A Engenharia das NRs	<b>FERRERO</b>	FERRERO - POÇOS DE CALDAS/MG	
<b>RELATÓRIO DE AUDITORIA E DIAGNÓSTICO</b> <b>NR-10 / NR-12 / NR-17 / NR-23</b>		Relatório 13-0266	Página 1
		Obra 10101	Revisão 0

## CALDEIRA ELÉTRICA

**LAUDOS NR10; NR12; NR13; NR17 e NR35 - CALDEIRA ELÉTRICA GARIONI NAVAL**, na empresa **FERRERO DO BRASIL** localizada em **POÇOS DE CALDAS - MG**, a fim de detectar através das inspeções a ser realizada, a existência de irregularidades que possam comprometer a segurança dos componentes e pessoas, durante o seu funcionamento normal.

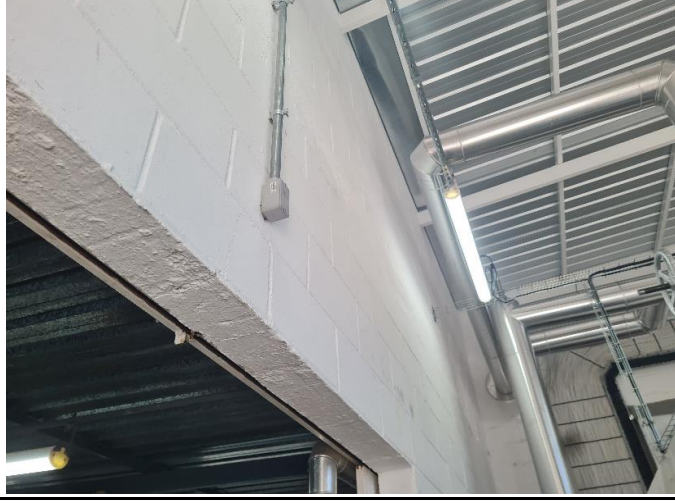
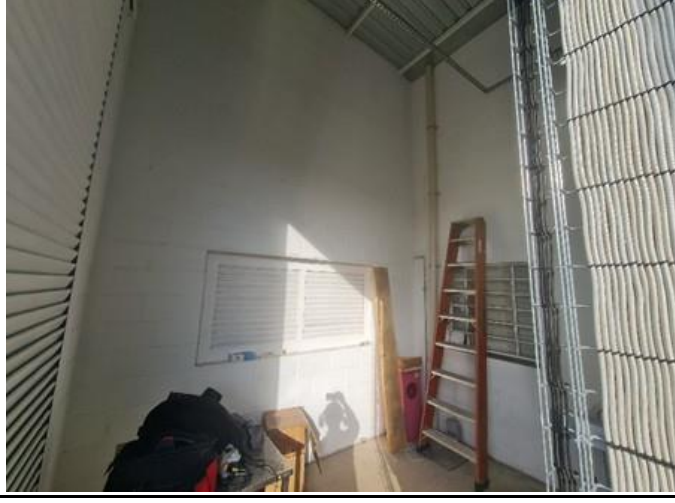
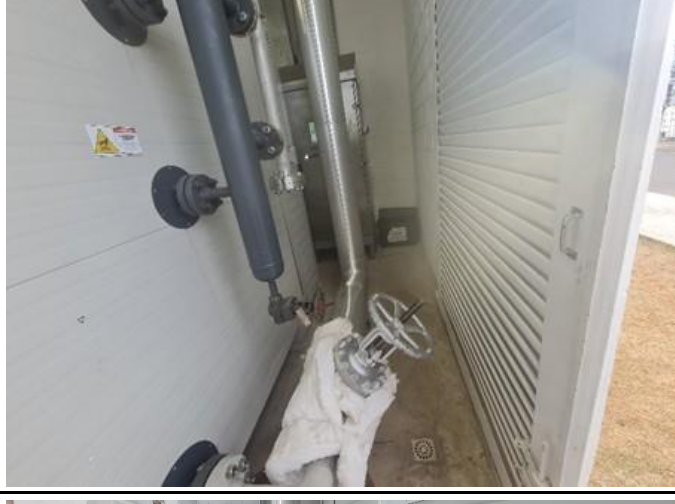
<div><div></div><div>Auditoria e Diagnóstico NR-12 → Segurança no Trabalho em Máquinas e Equipamentos - FERRERO DO BRASIL - POÇOS DE CALDAS/SP</div></div>		LEGENDA DE INFRAÇÕES E PRIORIDADES I-1 = P3, I-2 = P2, I-3 = P1, I-4 = P0							
Nº	TAG	REQUISITO	REQUISITO LEGAL	ALÍNEA	DESCRIÇÃO DA NORMA	DESCRIÇÃO DA NÃO CONFORMIDADE	RECOMENDAÇÃO	FOTO	INFRAÇÃO
1	CALDEIRA ELÉTRICA GARIONI NAVAL	Sinalização	NBR 7195:18 3.1.3.2	a)	Amarela  É a cor utilizada para indicar "advertência".	Foi evidenciado que a caldeira não possui escada tipo marinho e plataforma com corrimão.	Ao instalar a escada marinho e plataforma com as devidas proteções as mesmas devem estar pintadas em amarelo.		I-3

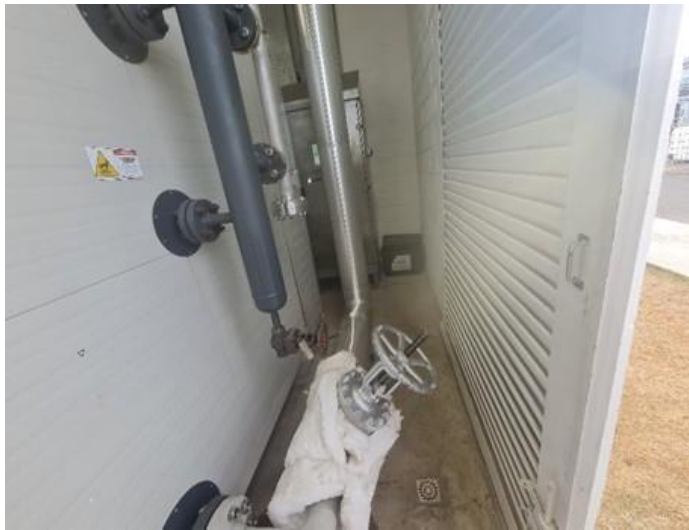
<div><div></div></div>		AUDITORIA E DIAGNÓSTICO NR-13 → INSTALAÇÃO DE CALDEIRA EM AMBIENTE FECHADO									LEGENDA DE INFRAÇÕES E PRIORIDADES I-1 = P3, I-2 = P2, I-3 = P1, I-4 = P0	
Nº	TAG	DESCRIÇÃO	REQUISITOS LEGAIS	ALÍNEA	Equipamento atende o item?			DESCRIÇÃO DA NORMA	SITUAÇÃO ENCONTRADA	RECOMENDAÇÃO	FOTO	INFRAÇÃO
					SIM	NÃO	Não Aplica.					
9	CALDEIRA ELÉTRICA GARIONI NAVAL	CALDEIRA ELÉTRICA	13.4.2.4	f)	-	X	-	Quando a caldeira estiver instalada em ambiente fechado, a casa de caldeiras deve satisfazer os seguintes requisitos:  f) dispor de acesso fácil e seguro, necessário à operação e à manutenção da caldeira, sendo que, para guarda-corpos vazados, os vãos devem ter dimensões que impeçam a queda de pessoas;	Foi evidenciado que a caldeira não dispõe de acesso fácil e seguro para a realização da manutenção das válvulas de segurança e abertura da válvula de saída de vapor.	Necessário providenciar a instalação de escada tipo marinheiro e uma plataforma de acesso com guarda-corpo de proteção, garantindo condições seguras para a operação e manutenção da caldeira.		I-3
